Zu den Spital-Wettbewerben Chur und Zürich.

Nach Abschluss der übungsgemässen objektiven Berichterstattung über das Ergebnis des Churer Kantonspital-Wettbewerbes (in Nr. 25 und 26 letzten Bandes) hatten wir in einer Nachschrift u. a. gesagt, dass die auffallende Ähnlichkeit aller prämierten und angekauften Entwürfe mit dem Vorprojekt des Jury-Vorsitzenden in Architekten-Kreisen erhebliche Bedenken erwecke, *nicht zum wenigsten auch im Hinblick auf den laufenden Zürcher Spital-Wettbewerb und dessen Jury-Zusammensetzung*. — Es ist uns seither, teils direkt, teils indirekt zu Ohren gekommen, dass einzelne Preisrichter des Zürcher Wettbewerbes sich durch diesen Satz angegriffen und verletzt fühlen. Wir hatten geglaubt, unsere Andeutung würde genügen, um die Herren Preisrichter, die es betrifft, darauf aufmerksam zu machen, wie genau die Bewerber auf die exakte *Beachtung der Programm-Vorschriften durch die Jury* achten — mit gutem Recht, denn klare Programmvorschriften binden *beide* Teile, Bewerber *und* Jury. Wir müssen demnach, so gern wir es vermieden hätten, deutlicher sagen, was für Gründe die im Churer Wettbewerb sich zu Unrecht benachteiligt fühlenden Bewerber,

Abb. 1. Vorprojekt für Kantonsspital Chur. Isometrie 1:3000. (Front gegen S-W).

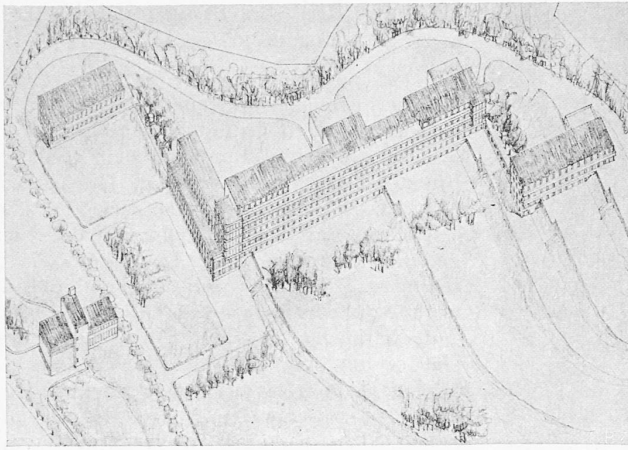
1. Das Vorprojekt des Jury-Vorsitzenden lag (in 1:200) zur Einsichtnahme auf (vergl. Abb. 1), von ärztlicher Seite als in allen Teilen gute Lösung bezeichnet. Wenn nun trotzdem ein Wettbewerb veranstaltet und im Programm betr. Orientierung „das Optimum der Besonnung hinsichtlich Lichteinfall und Dauer“ vorgeschrieben wurde, ferner „Operationsräume müssen Nordbelichtung erhalten“, ferner „Korridore und Treppen sollen reichlich belichtet“ werden, und wenn schliesslich auf „funktionelle Organisation und flüssigen Betrieb grosser Wert“ gelegt wurde, also auf kreuzungsfreien Verkehr, so mussten die Bewerber daraus schliessen, dass das Vorprojekt doch nicht in allen Teilen befriedige. Sie suchten also auf Grundlage des Programms, somit in Abweichung vom Vorprojekt nach neuen Lösungen, vorab in optimaler Besonnung, wofür der dem Programm beigefügte Situationsplan eine genaue Windrose mit Sonnenscheindauer-Diagramm für Frühjahr, Sommer, Herbst und Winter zeigte (vergl. Abb. 2).

Was ist nun geschehen? — Von den zehn prämierten und angekauften Entwürfen weichen nicht weniger als neun von der optimalen Besonnung (Front auf Sonnenstand mittags 13 h) zu einer Südwestlage (Front 15 h) ab, also nach dem Vorbild des Vorprojektes um volle 2 Stunden von der optimalen abgedreht. Ob dieses Opfer an der in ihrer Spärlichkeit umso wertvolleren Morgensonne durch die „schönere Aussicht“ sachlich begründet ist oder nicht, steht hier nicht zur Diskussion. Wir konstatieren blos, dass die Abweichung um rd. 30° von der programmgemässen Lage programmwidrig ist. Der Bauplatz, somit auch die Aussicht, war laut Jurybericht allen Preisrichtern schon zur Zeit der Programm-Aufstellung bekannt; erst „ein nochmaliger Augenschein“ führte hinterher zur Bevorzugung der Südwestlage. Darin erblicken zahlreiche Bewerber eine folgenschwere Verletzung des Programms durch die Jury. Sie weisen auf die fatale Wirkung des Vorprojektes hin, dem die jungen, grösstenteils noch unerfahrenen Bewerber (in erfolgreicher Spekulation!) gefolgt sind, während sozusagen alle älteren, im Spitalbau auch erfahrenen, aber selbständig denkenden Bewerber ausgeschieden wurden. Das zur Abklärung der Aufgabe notwendige, an sich verdienstliche Vorprojekt hat sich somit auf das praktische Ergebnis insofern nachteilig ausgewirkt, als der Wettbewerb nichts Neues, Besseres gezeitigt hat.

Abb. 2. Situation des Entwurfs Nr. 14 im 1. Rang. — Masstab 1:2500. Legende: 1 Hauptgebäude, 2 Absonderung, 4 Kinder, 5 Schwestern, 6 Pathologie, 7 Wäsche und Heizung, 8 Erweiterung.

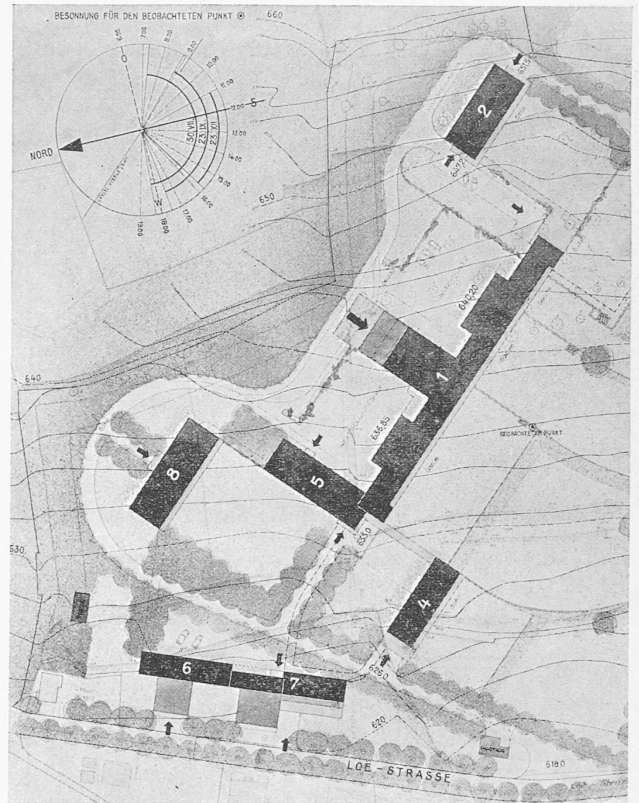
A. Programm: „Operationsräume müssen Nordbelichtung erhalten“. — Dass (mit einer Ausnahme) alle prämierten Haupt-Operationsräume Nordostbelichtung haben, ist angesichts des Sonnenscheindiagramms nicht so wichtig, wie die Tatsache, dass das im 1. Rang prämierte Projekt die Operationsräume seiner Spezialabteilungen (nach Juryurteil „geschickt“!) nach Nordwest legt, wo sie im Sommer von 3 Uhr an Nachmittagssonne haben. Zugegeben, man wird eben nach Möglichkeit, und abgesehen von Notfällen, am Vormittag operieren müssen — aber das ändert nichts daran, dass diese Prämierung nordwestlicher Operationsräume (dazu noch im 1. Rang!) programmwidrig ist.

B. Programm: „Korridore und Treppen sollen reichlich belichtet“ sein. — Nr. 14 im 1. Rang zeigt im Untergeschoss einen von Fenster zu Fenster 80 m langen Korridor, in der Mitte mit etwas indirektem Seitenlicht; das wird zwar im Jurybericht nicht beanstandet, wohl aber die ebenfalls mangelhafte Beleuchtung von Eingangshalle und Operations-Vorhalle.
